Beschlussvorlage

Drucksachennummer
VO/23/20697/61

**Gegenstand: Aufstellung des vorhabenbezogenen Bebauungsplanes Nr. 288,
Solarpark Haslbach - Veröffentlichung und Auslegung nach § 3 Abs.2
BauGB**

Bild1

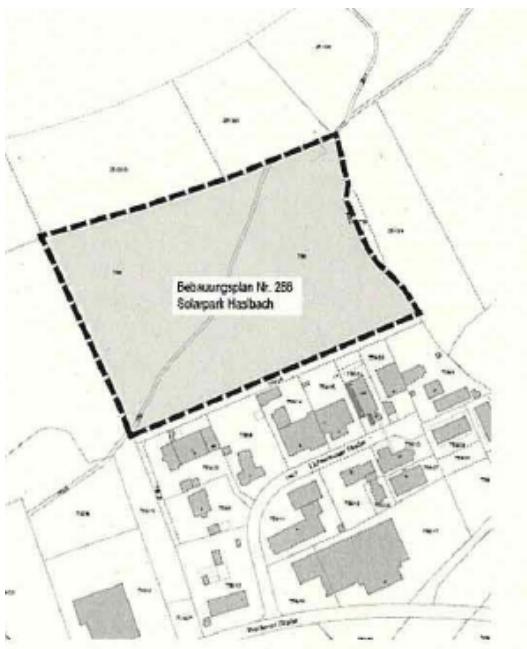
- Was stellen die von mir mit einem roten Pfeil markierten grauen Kästen dar?
- Wo werden die Trafohäuser errichtet?
- Welche Geräuschemissionen in dB gehen von beiden Trafohäusern aus?
- Welche Art der Kühlung benötigen die Trafohäuser?
- Wo werden die Wechselrichter platziert?
- Welche Geräuschemissionen in dB gehen von den Wechselrichtern aus?
- Welche Art der Kühlung benötigen die Wechselrichter?
- Wie oft musst die fertiggestellte Anlage gewartet werden?
- Gibt es ein vergleichbares Projekt der Firma Voltgrün zur Besichtigung?

- Die grauen Kästen stellen den Standort der Trafogebäude zum Stand des Vorentwurfs dar
- Zum Stand der Entwurfsfassung wird eine der beiden Trafogebäude etwa in dem im Vorentwurf dargestellten Bereich, die andere im südwestlichen Eck der Anlage errichtet.
